改善箇所説明図

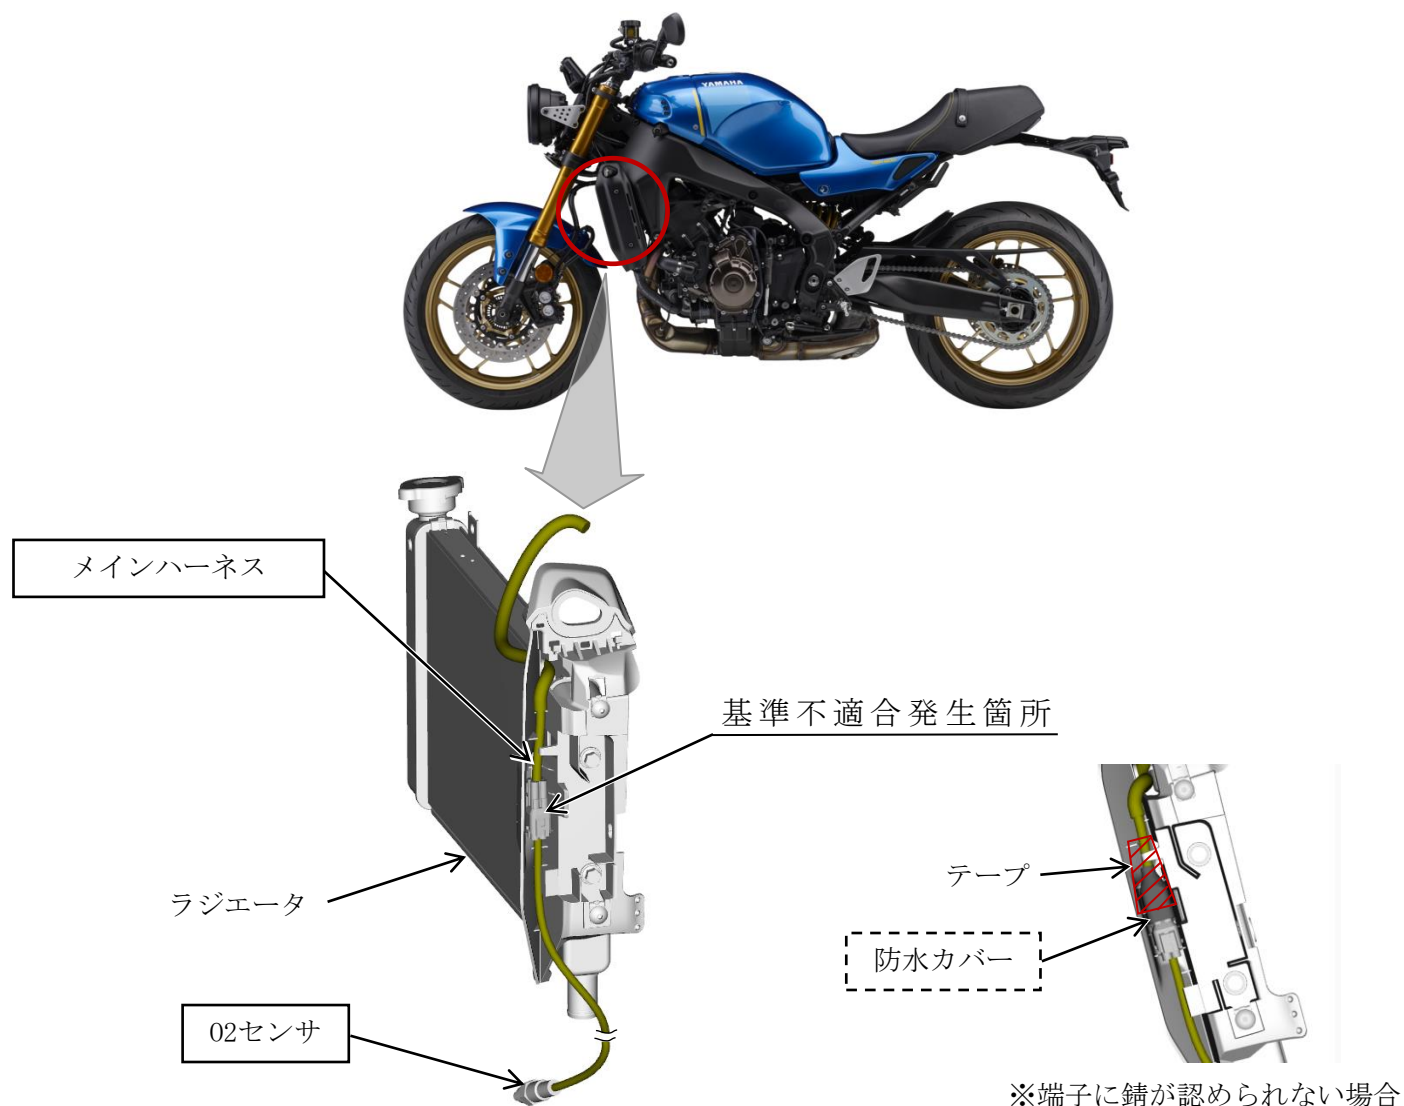
メインハーネスにおいて、O₂センサの配線に接続するコネクタの防水構造が不適切なため、雨天走行等でコネクタに溜まった水が、原動機を停止した際などO₂センサが冷えることにより、当該コネクタ内部に吸い込まれ、端子が短絡することがある。そのため、エンジン警告灯が点灯し、そのまま使用を続けると、排出ガスが基準値を満足しなくなるおそれがある。

改善の内容：全車両、メインハーネスとO₂センサのコネクタ内の端子を点検し、錆が認められないものは、防水カバーを取付けてテープで固定する。錆が認められるものは、メインハーネスを対策品と交換するとともにO₂センサを新品と交換する。

注： は点検後端子に錆が認められない場合、追加する部品を示す。

は点検後端子に錆が認められる場合、交換する部品を示す。
